Onderwerp: wijziging periode *FW: Wijziging uitvoeringeperiode: Grote kabel- en leidingvergunning Prof. Zonnebloemlaan, Prof. Zonnebloemhof, Eykmanlaan (Stedin)

Onderwerp: Grote kabel- en leidingvergunning Prof. Zonnebloemlaan, Prof. Zonnebloemhof, Eykmanlaan (Stedin)

Datum 3 juli 2023
Ons kenmerk HZ_GROP-23-07512
Onderwerp Kabel- en leidingvergunning, groot

20221207 Trace Elektra
Prof. Zonnebloemlaan 31 Utrecht
LS plan
Detailontwerp/Vergunning E

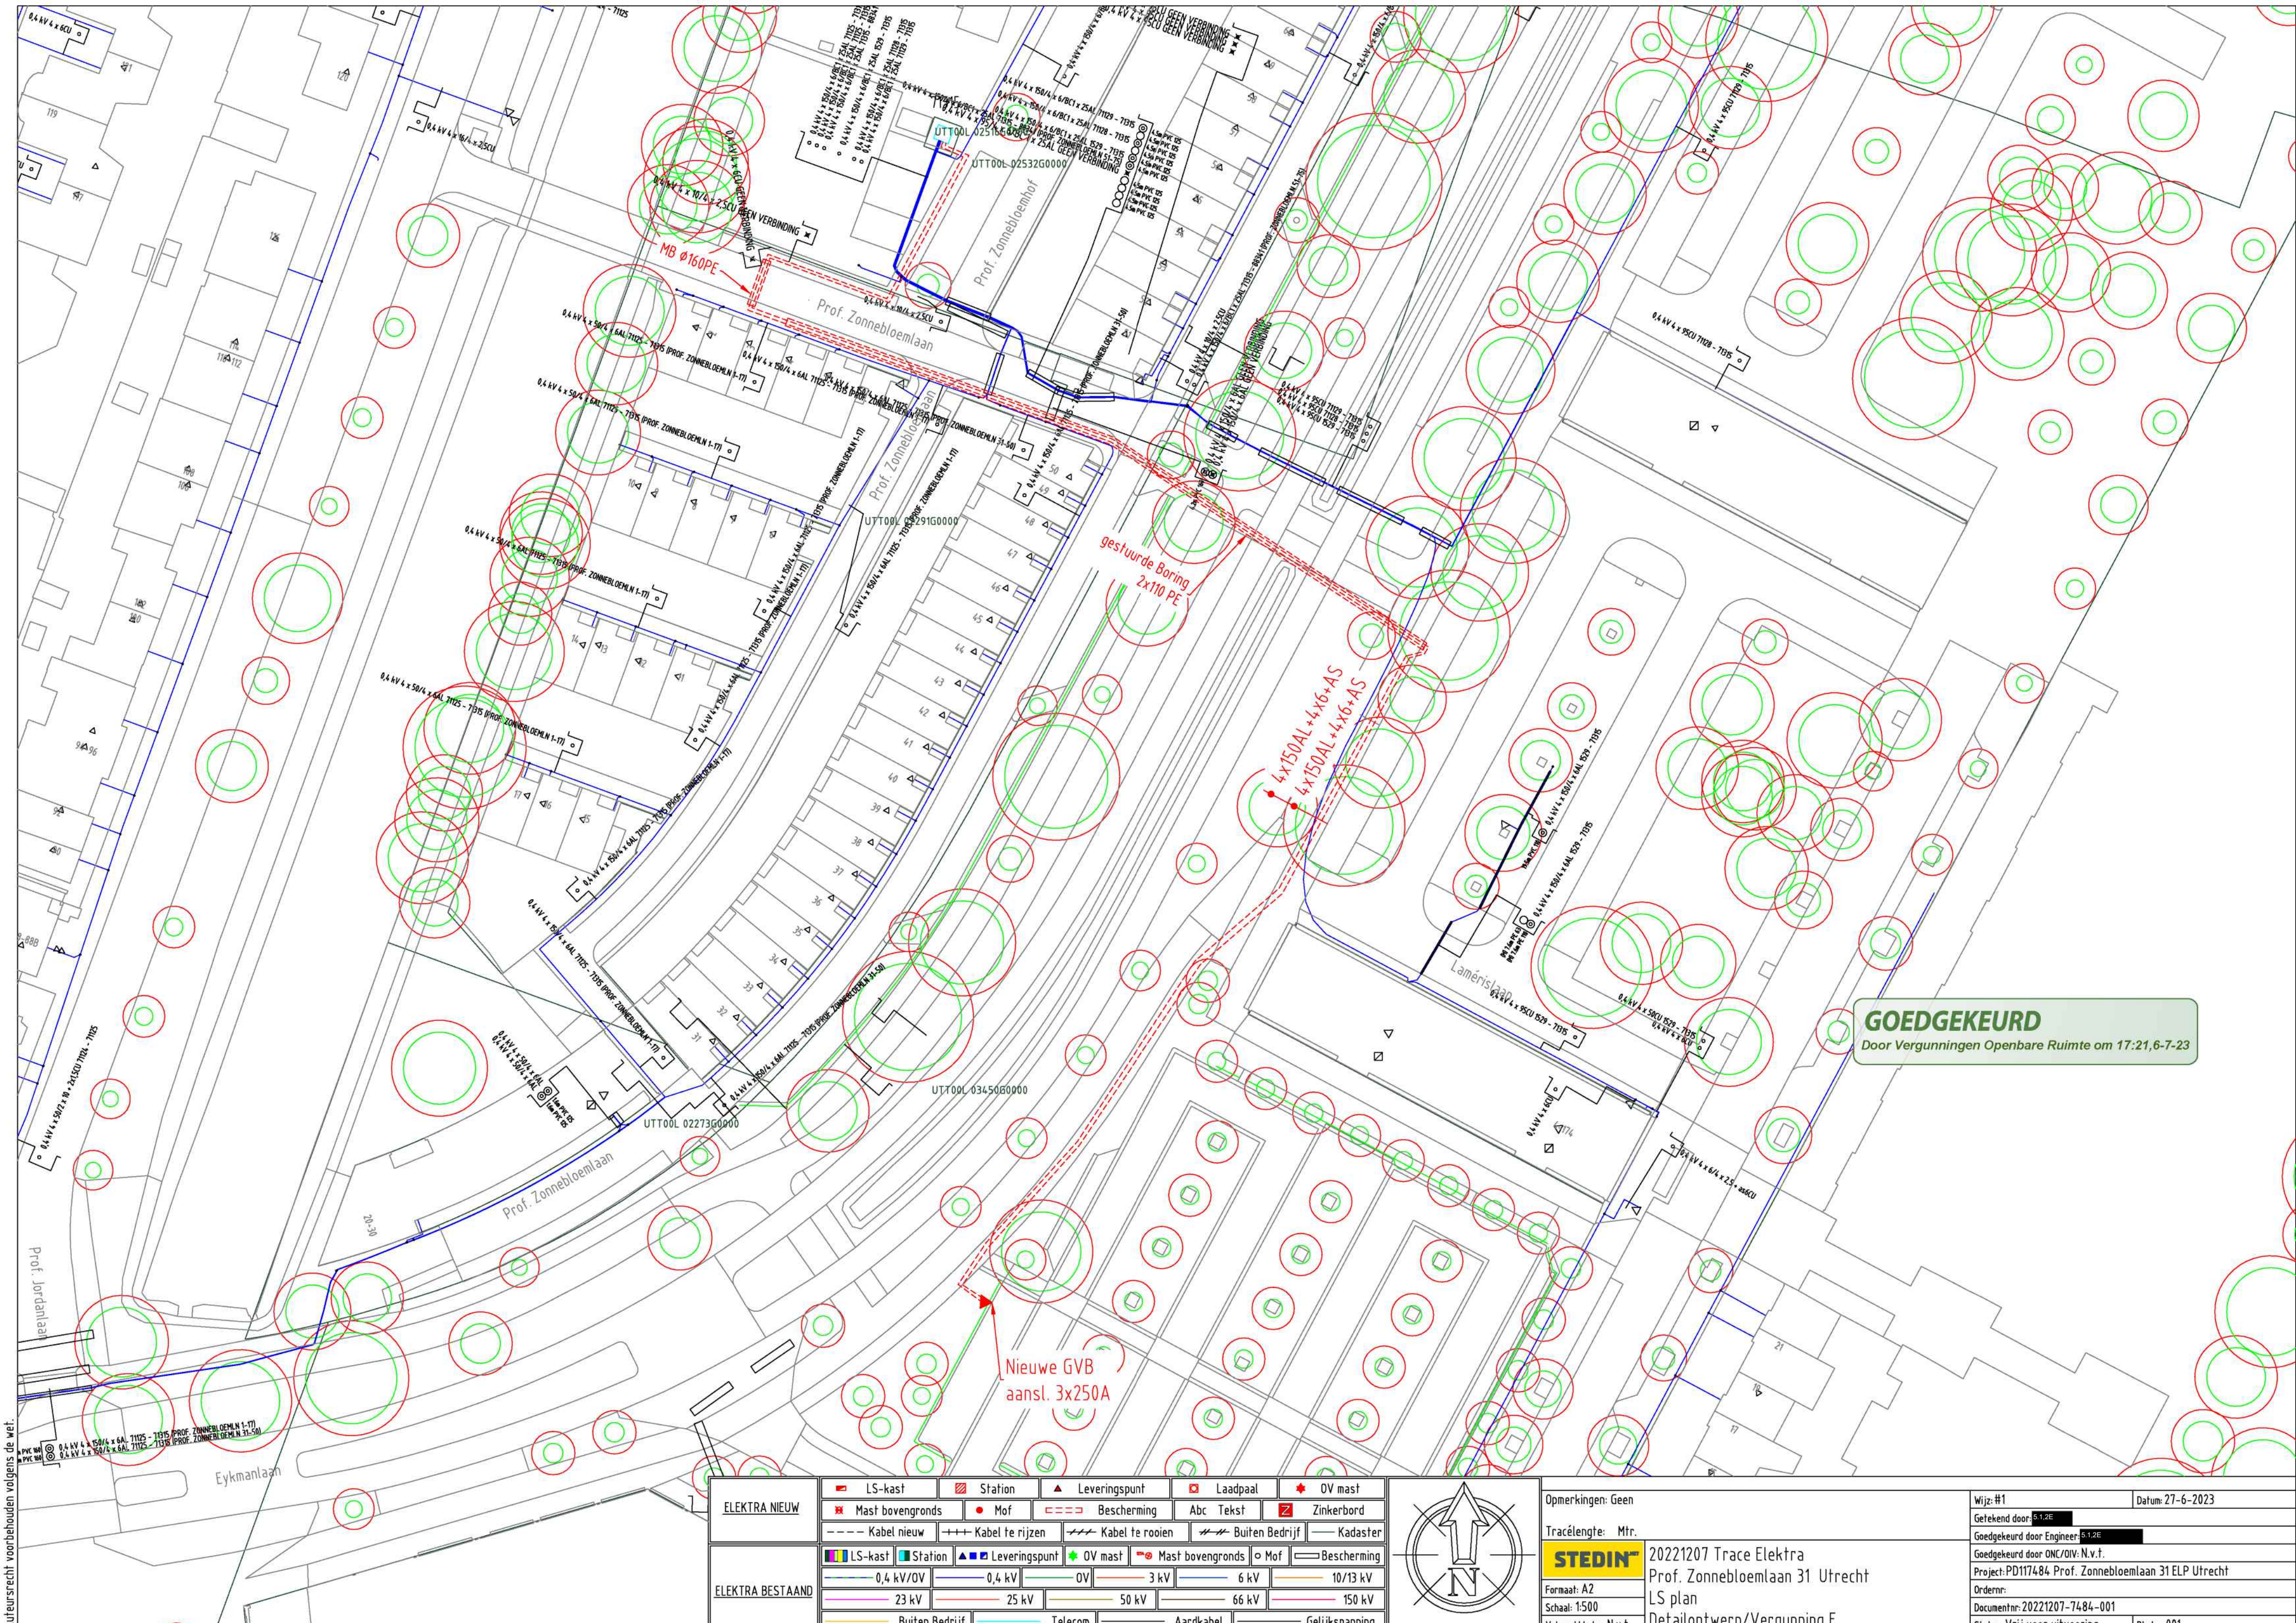
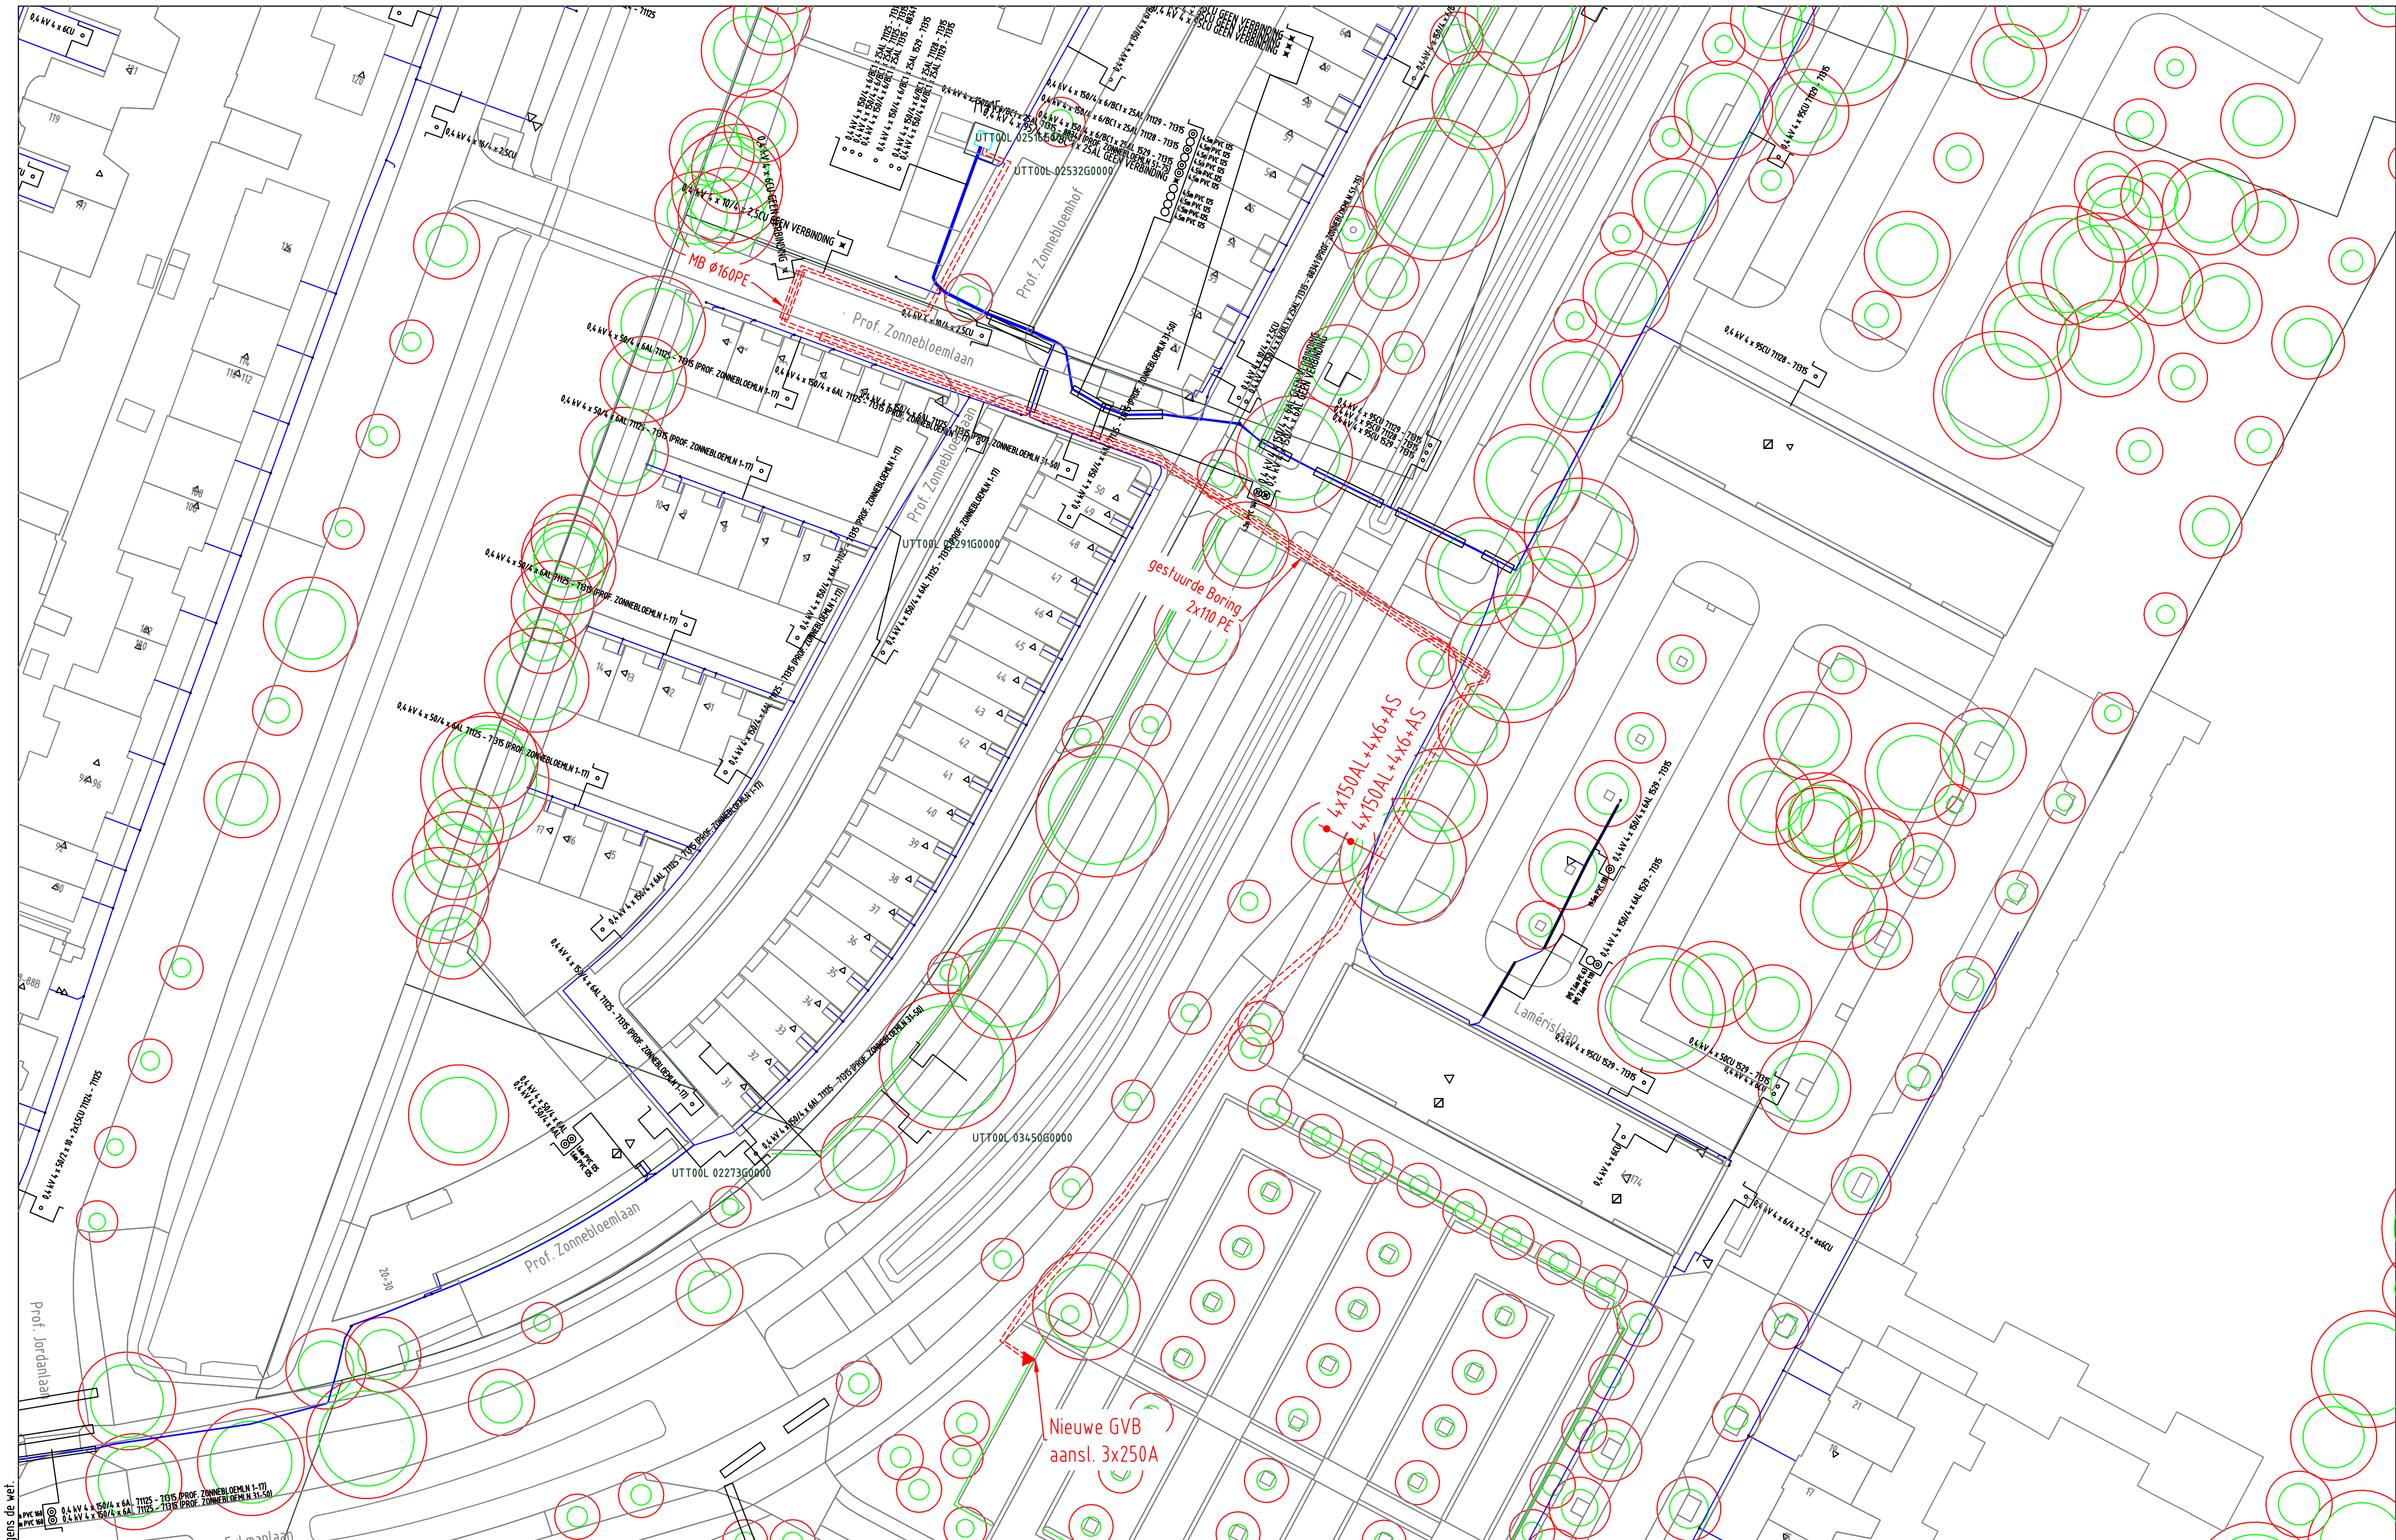
De aanvraag bestaat uit twee tekeningen. Een tekening van de boring en een tekening van het tracé. De tekening van de boring is de afgelopen tijd aangepast, waarbij onder andere nieuwe in- en uittredepunten zijn aangehouden. Omdat de trace-tekening niet uit gaat van de aangepaste in- en uittredepunten ontbreken er trace-delen. De trace-tekening zal daarom nog aangepast moeten worden aan de tekening van de boring.

Van de plantoetser vernomen dat de opgestuurde boortekening afwijkt van de tracetekening die op 6-3-2023 is ingediend, waardoor nu enkele tracé delen van de aanvraag ontbreken. Kan je er naar kijken? Alvast bedankt.
